Un projet éolien dans le domaine vital de la Cigogne noire

Monsieur le Président de la commission d'enquête,

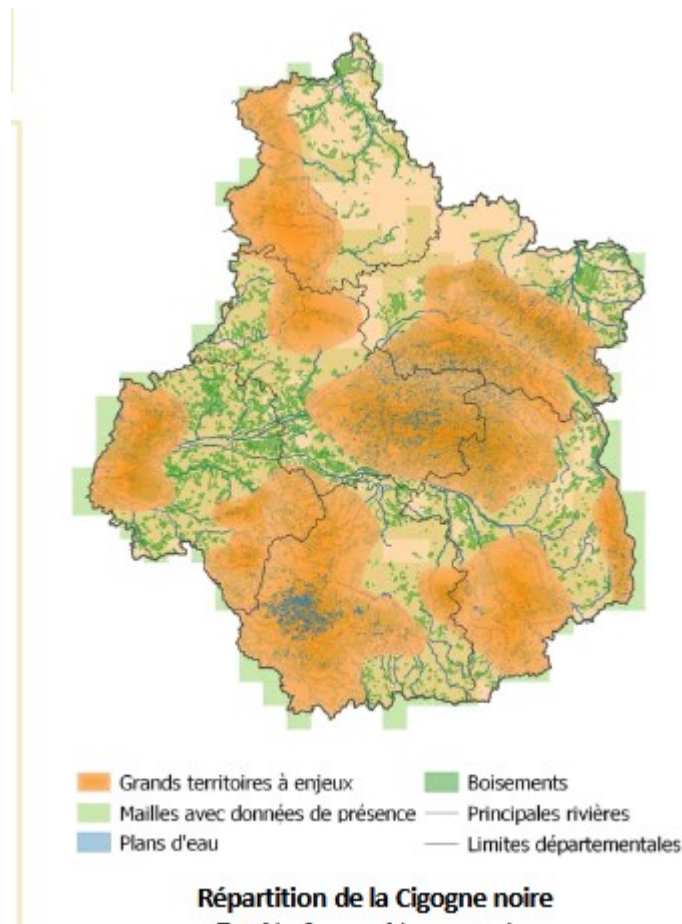
L'étude de EOLISE ne prend pas en compte l'importance du PNR de la Brenne, lieu de repos et de gagnage de la Cigogne noire lors des migrations pré et post-nuptiale de l'oiseau. Le PNR de la Brenne est placé sous l'axe migratoire principal de la Cigogne noire lorsqu'elle revient, puis regagne ses quartiers d'Afrique et, tout comme les étangs et lacs de Champagne, au nord est, le PNR constitue, grâce à ses zones humides, une halte de choix pour l'oiseau afin de s'y reposer et de se gaver.

Ainsi, les observations de la Cigogne noire en halte migratoire dans le PNR de la Brenne, sont de plus en plus nombreuses.
